Plan directeur de mise en valeur du secteur Bridge-Bonaventure

Annexes sous forme de diaporama accompagnant le mémoire de l'association Ski de fond Montréal

Présentation de Ski de fond Montréal

item 4.5 (Révisé par Ski de fond Montréal)

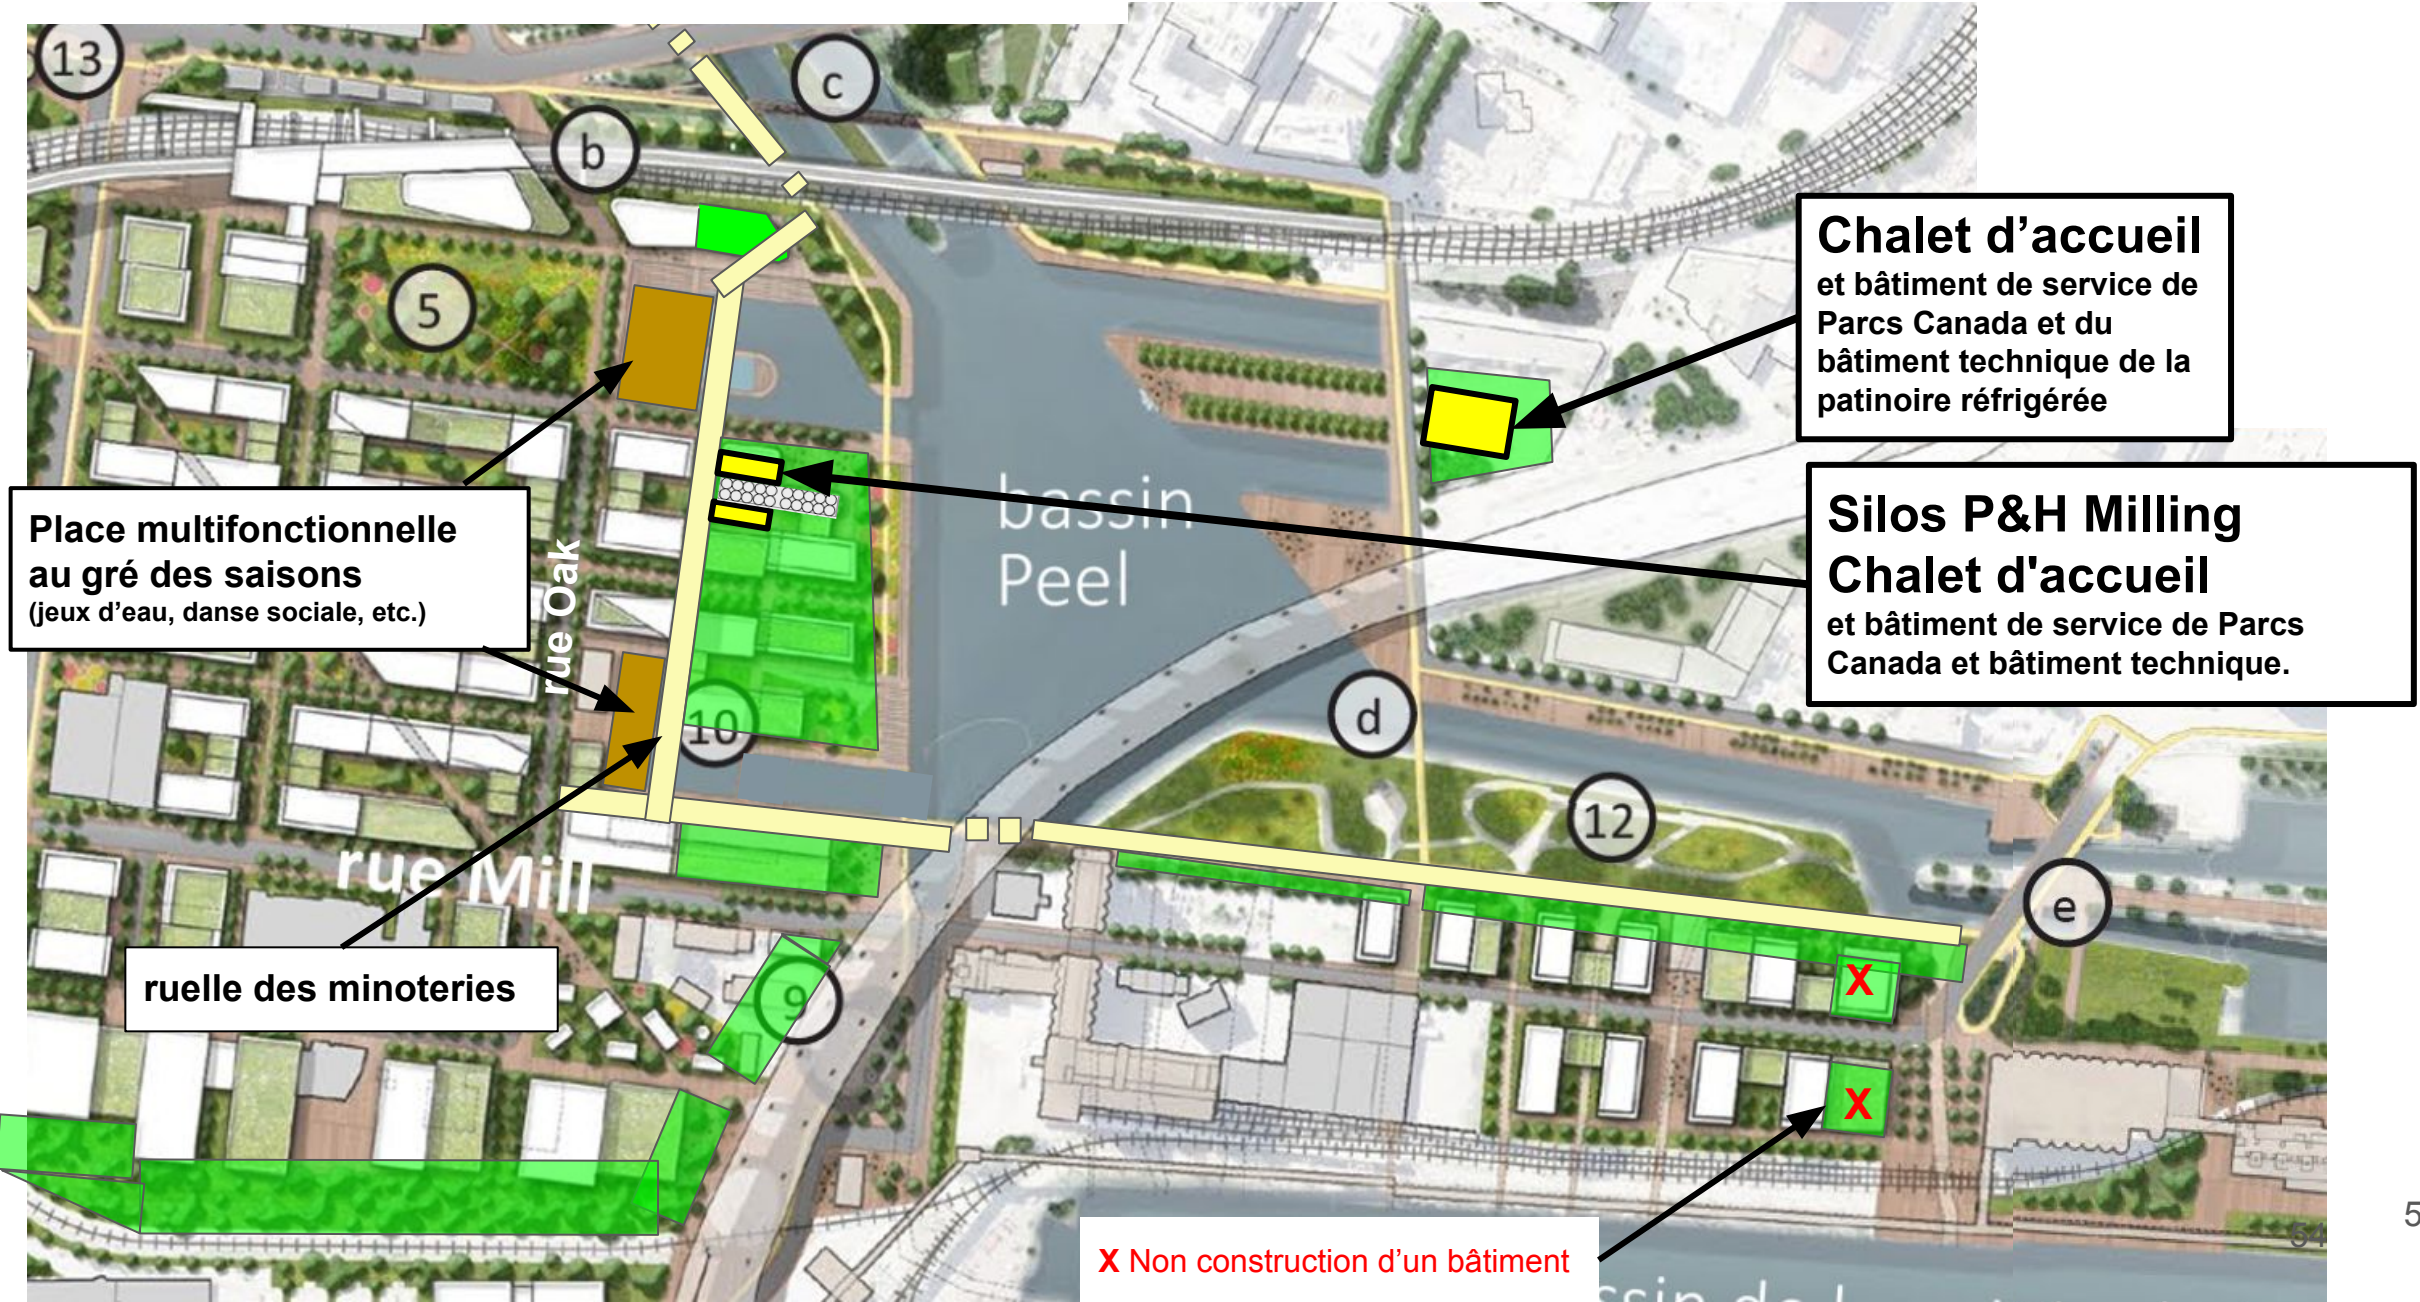
La Ville ou Parcs Canada doit ériger un chalet d'accueil faisant face au parc linéaire du Canal-de-Lachine et au bassin Wellington, **pour** un usage à caractère public, afin de contribuer à son animation.

Le chalet doit être d'une superficie pour permettre l'animation des lieux et du bassin Peel par les groupes communautaires, par des clubs sportifs et par des organismes privés spécialisés au gré des saisons.

Le chalet doit avoir une superficie adéquate pour accueillir des salles mécaniques pour un futur espace public muni de fontaines, de jeux d'eau et d'une salle mécanique pour une patinoire réfrigérée.

Annexe Pont de la rue Mill

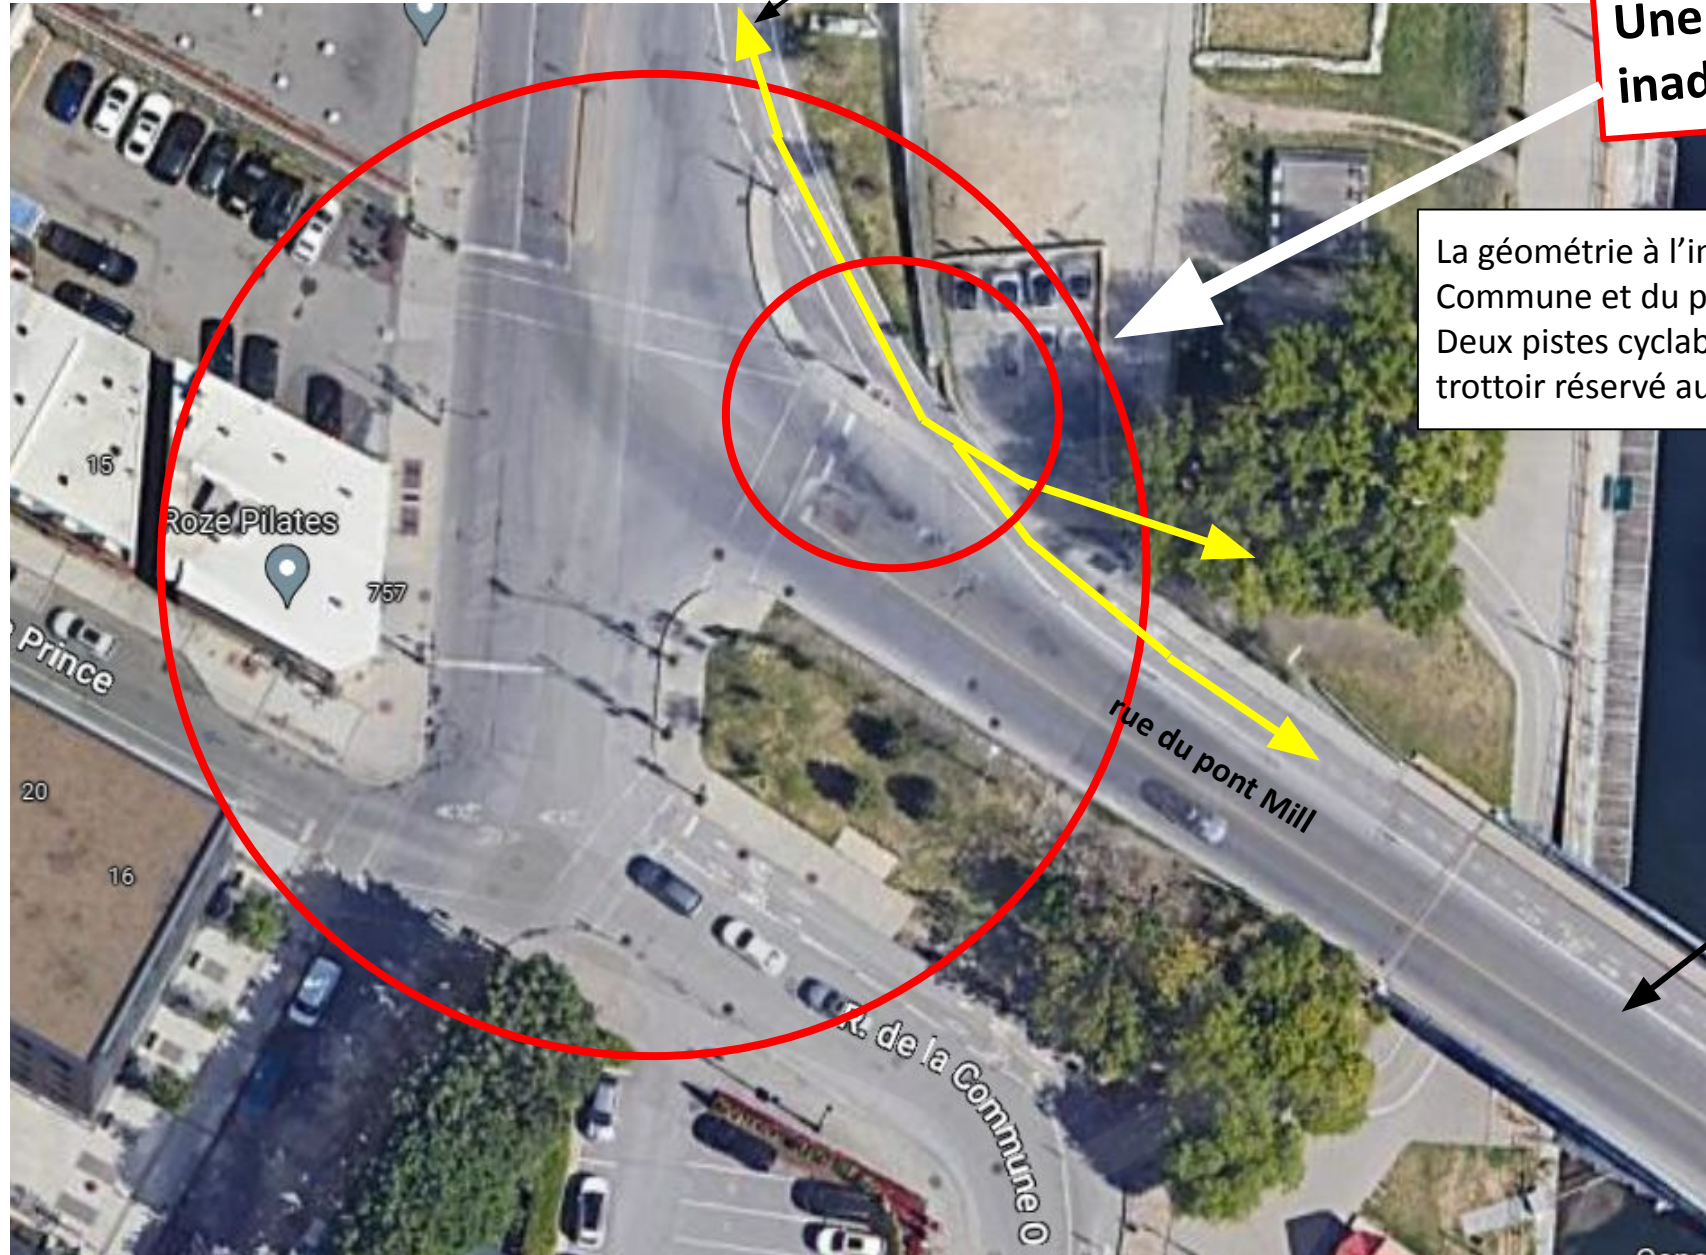
La géométrie des passages sous le pont Mill est inadéquate. La piste multifonctionnelle n'est pas assez large et comporte **plusieurs virages à l'aveugle**.
